Asunto: TRAMITE PARA APROBACION DEL DISEÑO FOTOMETRICO DEL PROYECTO "ACTUALIZACIÓN, AJUSTES Y COMPLEMENTACIÓN DE LA FACTIBILIDAD Y LOS ESTUDIOS Y DISEÑOS DEL CABLE AÉREO EN SAN CRISTOBAL, EN BOGOTA D.C."

A continuación, nos permitimos remitir a Usted, respuestas a sus observaciones del diseño fotométrico del proyecto CABLE AEREO SAN CRISTOBAL ENTREGA 2, con el fin de continuar el proceso de revisión y aprobación del mismo.

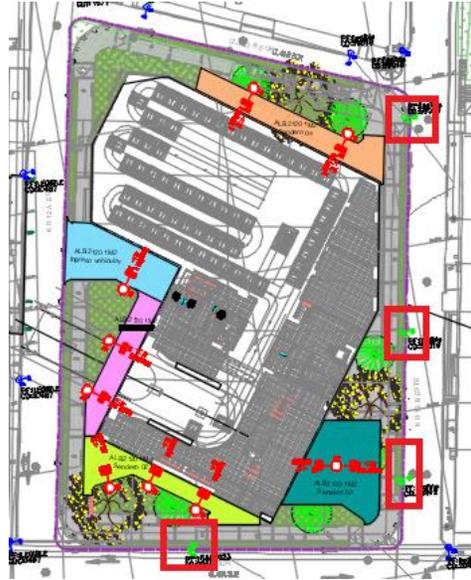
- Se reitera: Incluir el detalle de instalación para poste con dos y tres luminarias.

R/ Se acoge la observación y se incluye el detalle requerido.

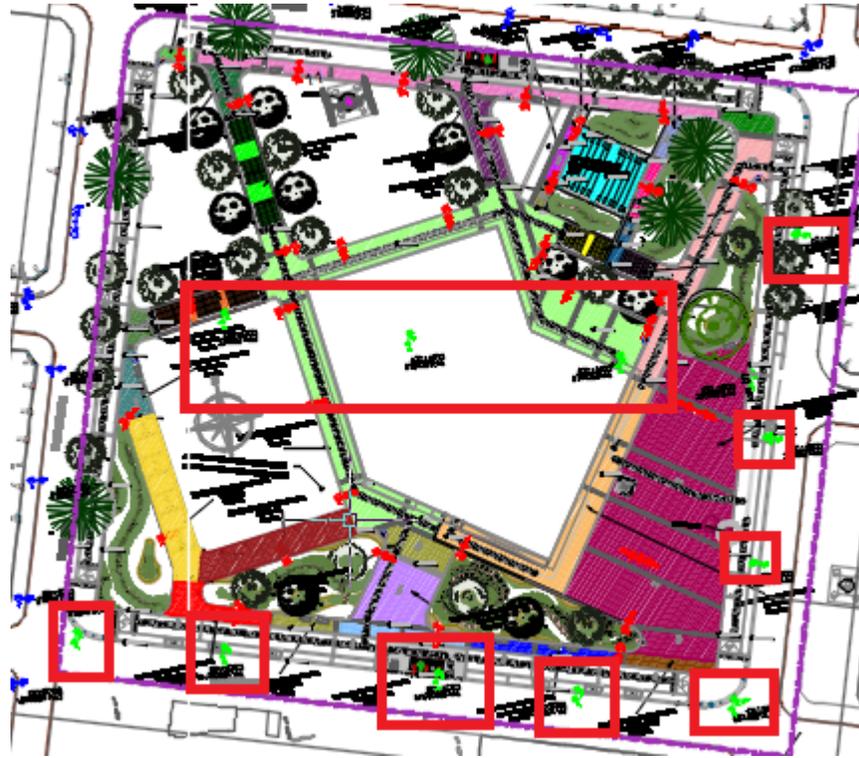
7. No se evidencia la memoria de cálculo "M2" correspondiente con la estación Altamira, por favor, adjuntar.

R/ Se acoge la observación y modifica el cuadro de resultados, aclarando que no hay en el proyecto ninguna vía clasificada M" y solo se tenía la sigla como parte del nombre del cálculo.

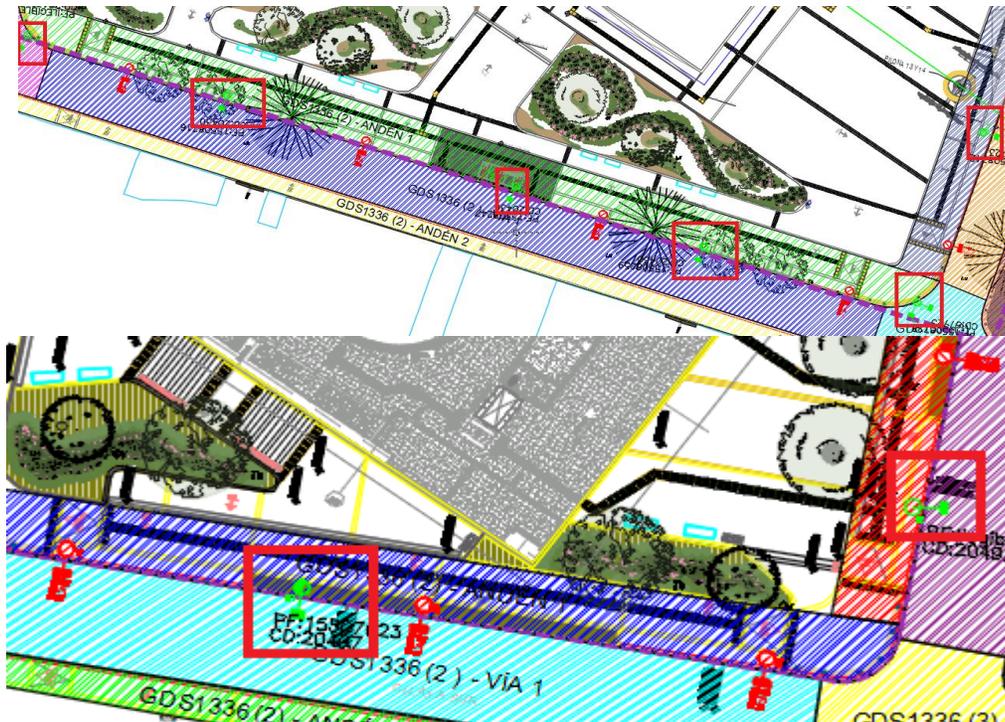
16. La convención de postes de 10m en concreto debe estar acorde a la tarea que se esta realizando, en este caso, alumbrado público. Por favor, utilizar la convención correspondiente.

R/ Se acoge la observación y se incluye incluyen los postes sugeridos, ajustando la convención respectiva.
